# Verkeerskundig advies Kortenhoef

Advisering over rapportage Goudappel Coffeng, 'Woningbouw Kortenhoef, Actualisatie verkeersveiligheid en -afwikkeling, 27 januari 2020'

3 februari 2020. Opsteller: W.Serné, Verkeerskundig consulent VVN

### Voorrangsplein

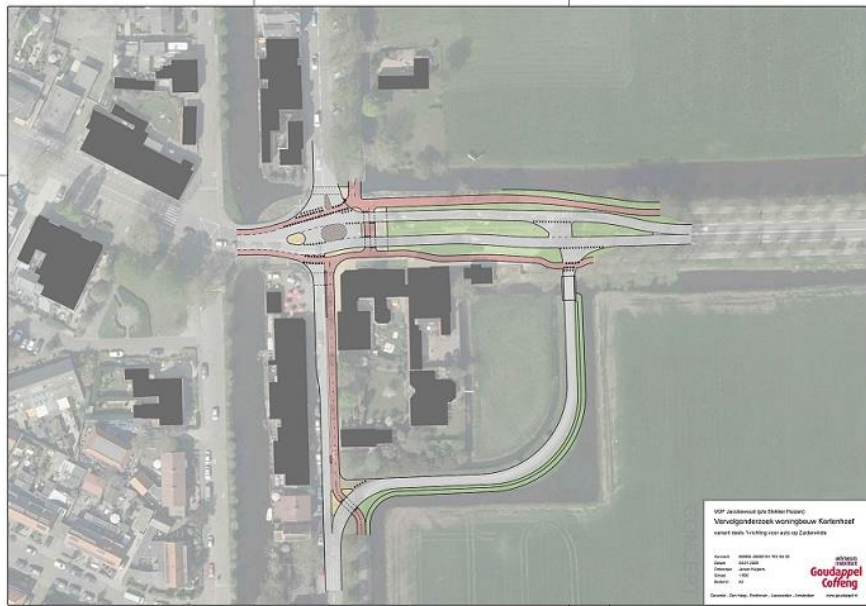
Eens met conclusie dat herinrichting nodig is. Het huidige kruisingsvlak (met VRI) is namelijk erg ruim vormgegeven en 'roept' om betere 'geleiding' van de verkeersstromen. Bovendien ligt het in een helling naar de brug. Erg onoverzichtelijk dus. De term voorrangspolein is echter beter. Het nu gepresenteerde schetsontwerp is een combinatie van een voorrangskruising en een rotonde. Creatief en goed voorstel, maar de keus om een voorrangsroute Kerklaan-Leeuwenlaan in te stellen is twijfelachtig. Liever alle verkeer op toeleidende wegen in de voorrang (zie toelichting onder 'VVN advies')

Zeer creatieve oplossing. Echter puur ingegeven door onderzoeksvraag plancapaciteit woningbouw. Zeker geen robuuste aanvulling. Onduidelijk voor, met name niet ter plaatse bekende, weggebruikers. Daardoor verhoogd verkeersveiligheidsrisico. Haalbaarheid (o.a. draagvlak, technisch/financieel, bereikbaarheid aanliggende woningen/bedrijven Zuidereinde) niet onderzocht. Ook afweging ten opzichte van bijvoorbeeld kosten verbreding brug ontbreekt. Mogelijk negatief effect op verkeersveiligheid door extra aansluiting op Leeuwenlaan zeer dicht op de kruising Smidsbrug, versterkt door het, overigens terechte, weglaten van de huidige rijstrook voor rechtsafslaand verkeer richting Noordeinde.

Eens met reconstructie tot voorrangsplein. Benoemde effect echter maar zeer de vraag. Erg 'kort door de bocht'. In het rapport ontbreekt een duidelijke verkeersveiligheidsanalyse (ongevallen, klachten/subjectief, conflicten enz.). Dit maakt een zorgvuldige beoordeling lastig. Verkleining van het kruisingsvlak levert over het algemeen al wel een verbetering op. Ook een voorrangsregeling voor alle verkeer, dat het plein op rijdt is, zeker bij een redelijk gelijkwaardig aanbod uit alle richtingen, een bewezen verkeersveilige oplossing. Het verkeersveiligheidseffect van de keus voor een voorrangsroute is echter twijfelachtig en de beperkte opstelruimte in de middenberm voor afslaand verkeer blijft ook een risicovolle keuze, die niet op voorhand tot een verbetering zal leiden. De voorrangsroute leidt naar verwachting tot hogere passeersnelheden op/over het plein en het afslaande verkeer leidt mogelijk toch nog regelmatig tot opstopping en 'paniekgedrag' van weggebruikers. Een VRI verdient in die situatie eigenlijk toch altijd nog de voorkeur.

Het voorgestelde schetsontwerp van de kruising Smidsbrug (voorrangsp plein/minirotonde) wordt op hoofdlijnen ondersteund. Geadviseerd wordt echter om (vooralsnog) geen

voorrangroute Kerklaan-Leeuwenlaan voor autoverkeer in te stellen. Een voorrangroute leidt naar verwachting tot hogere passeersnelheden op/over het plein en de combinatie met de beperkte ruimte voor het afslaande verkeer leidt mogelijk toch nog regelmatig tot opstroping en zelfs 'paniekgedrag' van weggebruikers. Een VRI verdient in die situatie eigenlijk toch altijd nog de voorkeur.

Gelet echter op de bewezen verkeersveiligheidsvoordelen op een (mini) rotonde, verdient het de voorkeur om een voorrangregeling in te stellen voor alle verkeer op de toeleidende wegen, met uitzondering van fietsers en voetgangers. Door het opheffen van de verkeerslichten ontstaat naar verwachting een gelijkmatig(er) verkeersaanbod met voldoende hiaten. Eenmaal op het plein kan het verkeer vrij(er) afstromen. Bovendien is de snelheid laag. Eventuele problemen door opstroping van verkeer op de Kerklaan zijn, mede in het licht van de bovenomschreven herinrichtingsvoorstellen voor de aansluiting Emmaweg en Koninginnestraat, aanvaardbaar of ontbreken zelfs.
